**ODPIS
PROTOKÓŁ Z NARADY KOORDYNACYJNEJ
Nr 430.2026**

Przedmiot uzgodnienia: sieć elektroenergetyczna

Lokalizacja obiektu: gm. Dywity, obr. 10 ŁUGWAŁD, dz.: 185/148, 185/251

PROJEKT ZAGOSPODAROWANIA TERENU
działki ew. nr. 185/148, 185/251
obręb Ługwałd [0010]

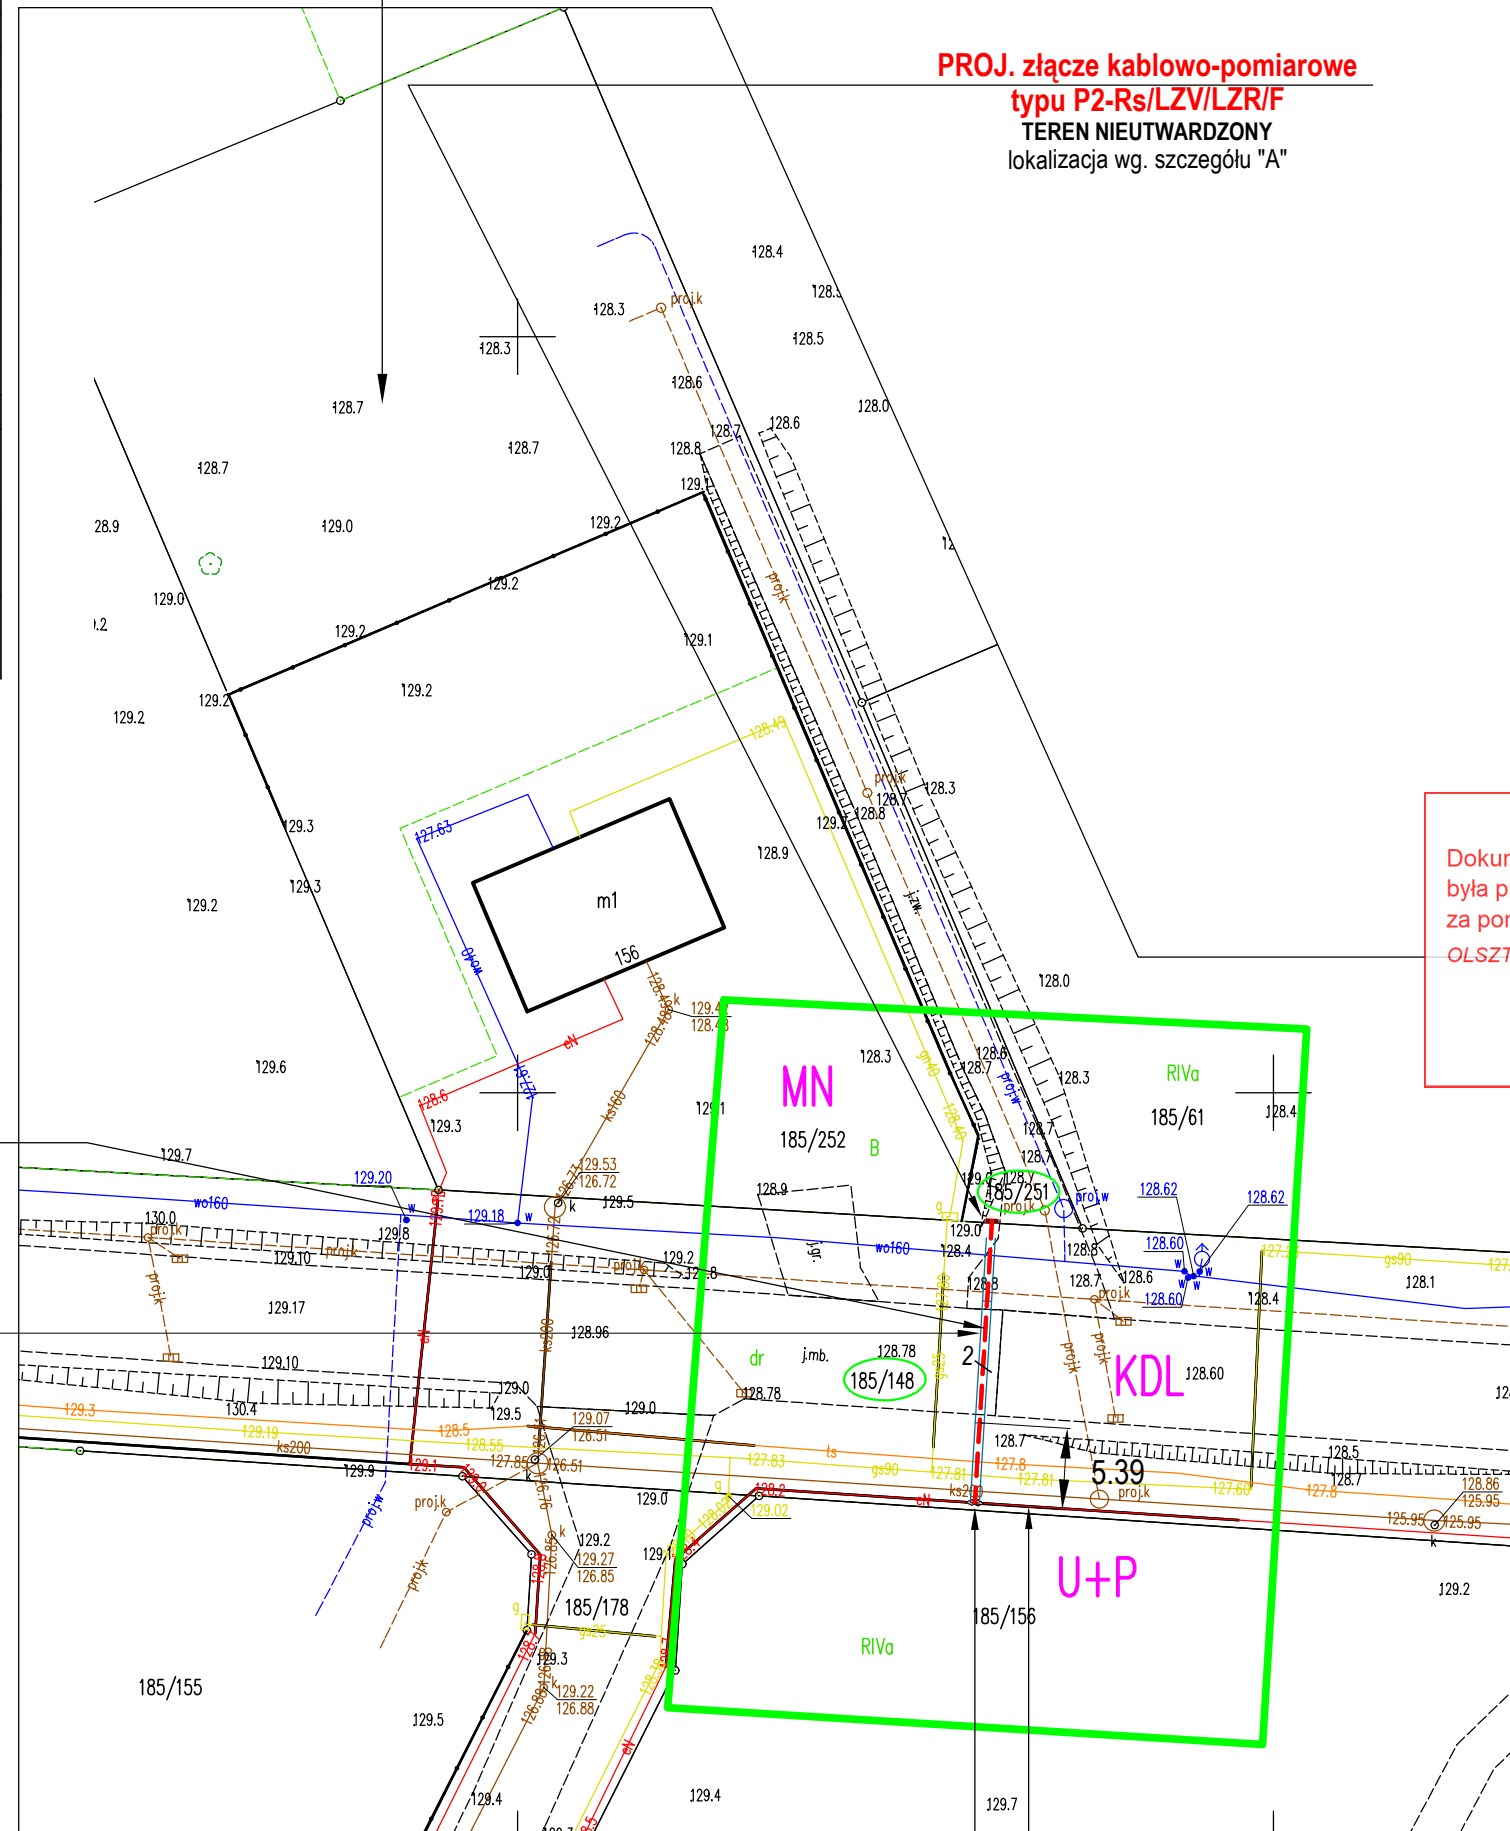
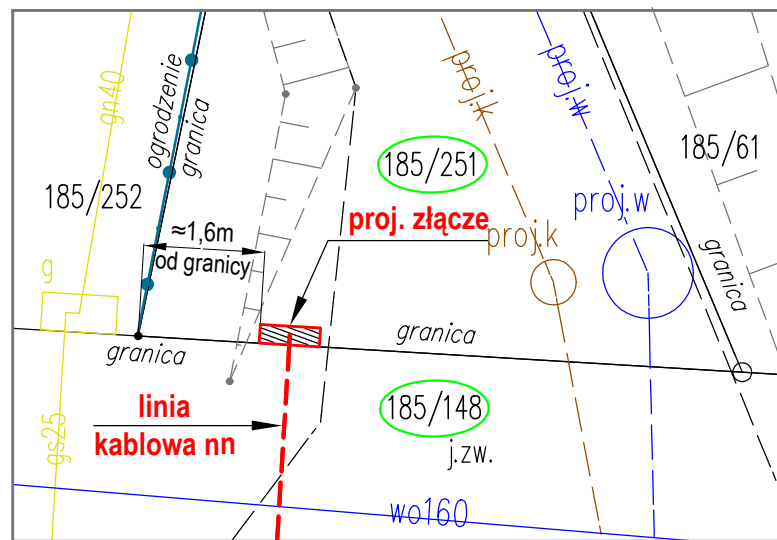
1. Rozpoczęcie robót należy zgłosić pisemnie (wraz z projektem zagospodarowania terenu, uzgodnionym na Naradzie Koordynacyjnej), na adres właściwej dla terenu inwestycji Gazowni, nie później niż 7 dni przed planowanym terminem ich rozpoczęcia (dodatkowo do wiadomości na adres e-mail: gazownia.olsztyn@psgaz.pl).

2. W przypadku natrafienia na niezinwentaryzowaną sieć gazową należy wstrzymać prace i niezwłocznie powiadomić właściwą, dla terenu inwestycji, Gazownię.

6. Za aktualność mapy do celów projektowych i jej zgodność z stanem rzeczywistym terenu odpowiada projektant.
7. Roboty ziemne należy wykonywać ręcznie z zachowaniem szczególnej ostrożności w odległości 1,5m po obu stronach od osi gazociągu.

8. Zachować wszelkie wymagane odległości od istniejącej/projektowanej sieci gazowej zgodnie z „Rozporządzeniem Ministra Gospodarki z dnia 26 kwietnia 2013 r. w sprawie warunków technicznych, jakim powinny odpowiadać sieci gazowe i ich usytuowanie Dz.U. z 2013 poz. 640 ze zm..” W tym, zachować odległość pionową minimum 0,2m pomiędzy zewnętrznymi powierzchniami ścianek:rur/ rur osłonowych na projektowanym uzbrojeniu terenu oraz istniejącej sieci gazowej. Zachować minimalne przykrycie sieci gazowej 0,8m (max 1,5 m). W przypadku wypłylenia sieci gazowej wystąpić o warunki przebudowy do PSG Sp. z o.o. Oddział Zakład Gazowniczy w Olsztynie.

9. Skrzyżowania z gazociągiem/przylączem przed zasypaniem zgłosić do odbioru w siedzibie właściwej dla terenu inwestycji Gazowni. W miejscach skrzyżowań z siecią gazową zastosować rury osłonowe na projektowanej infrastrukturze.

10. W przypadku wykonywania przecisku/przewiertu w miejscu skrzyżowania z istniejącą siecią gazową, dokonać odkrywki istniejącej sieci gazowej w obecność pracownika Gazowni w Olsztynie, 10-409 Olsztyn ul. Lubelska 42A. W przypadku nawierzchni o konstrukcji nierozbieralnej lub skrzyżowania pod jezdnią utwardzoną (przy braku możliwości wykonania odkrywki), należy dołączyć do zgłoszenia rozpoczęcia robót, o którym mowa w pkt 1, profil podłużny projektowanej infrastruktury w miejscu ww. skrzyżowania.
